Autorité environnementale

**Avis délibéré de l'Autorité environnementale sur
le projet de passage à 400 kV
de la ligne électrique à 225 kV
entre Cergy et Persan (95)
Actualisation de l'avis Ae n°2014-110**

n°Ae : 2016-110

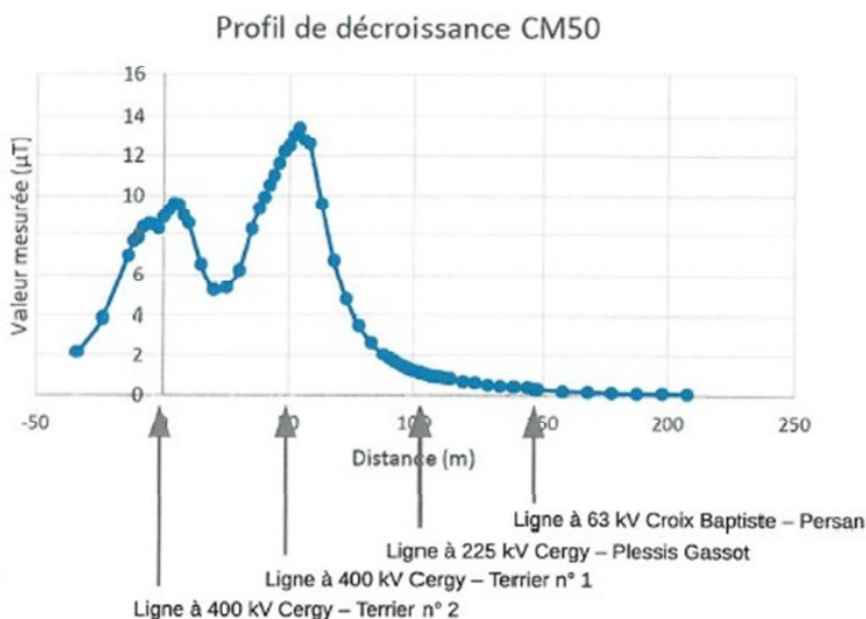
L'Ae prend d'ailleurs note des souhaits partagés par le public et les services de l'État que les mesures réalisées à la demande de certains maires¹¹ et une modélisation, notamment dans les secteurs les plus proches des habitations, soient produites. L'Ae estime, au vu des informations disponibles, que ces informations mériteraient d'être reprises dans l'étude d'impact actualisée à cette occasion.

- présenter le plan de contrôle et de surveillance de la ligne approuvé par l'Etat pour les autres lignes ;***
- rendre publics les résultats (données brutes et corrections éventuelles) des mesures des champs électromagnétiques réalisées le long du couloir de lignes entre Cergy et Persan ;***
- indiquer la liste et la localisation des éventuels établissements sensibles présents dans la zone de 100 mètres autour du couloir de lignes ou soumis à un champ magnétique supérieur à 1µT ;***
- évaluer par modélisation le niveau d'exposition futur aux champs électriques et aux champs magnétiques de basse fréquence des populations proches du couloir entre les pylônes 3C et 8C, entre Cergy et Osny, une fois le projet réalisé.***

Figure 3 : Travaux projetés. Source : étude d'impact

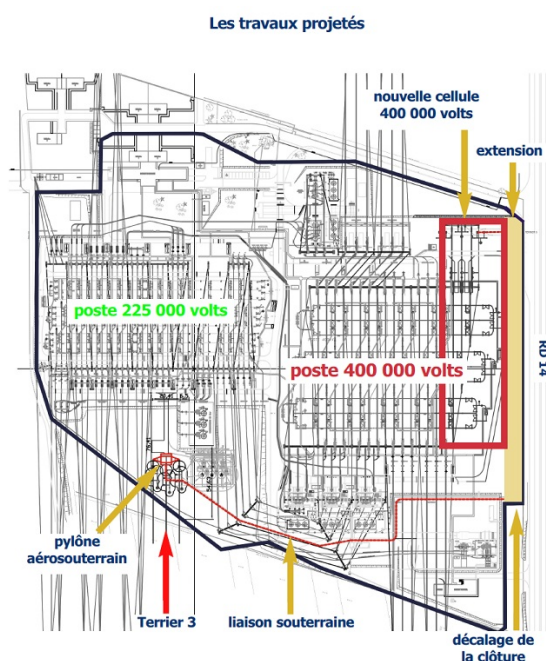
- comme pour l'ensemble de la ligne, il serait utile de préciser les activités à proximité du poste à l'avenir et, le cas échéant par modélisation, des valeurs de champs électromagnétiques au voisinage du poste ;
- selon les informations communiquées au rapporteur, le maître d'ouvrage et la mairie de Cergy conduisent une démarche en commun pour assurer la cohérence paysagère entre l'extension du poste et l'aménagement de la plaine. RTE a transmis au rapporteur les montages photos correspondants.

- par des données concernant les champs électromagnétiques au voisinage du poste électrique, avant et après la réalisation du projet ;
- par des montages photos permettant d'apprécier la cohérence paysagère des différents aménagements, compte tenu de la disparition de la rangée d'arbres.
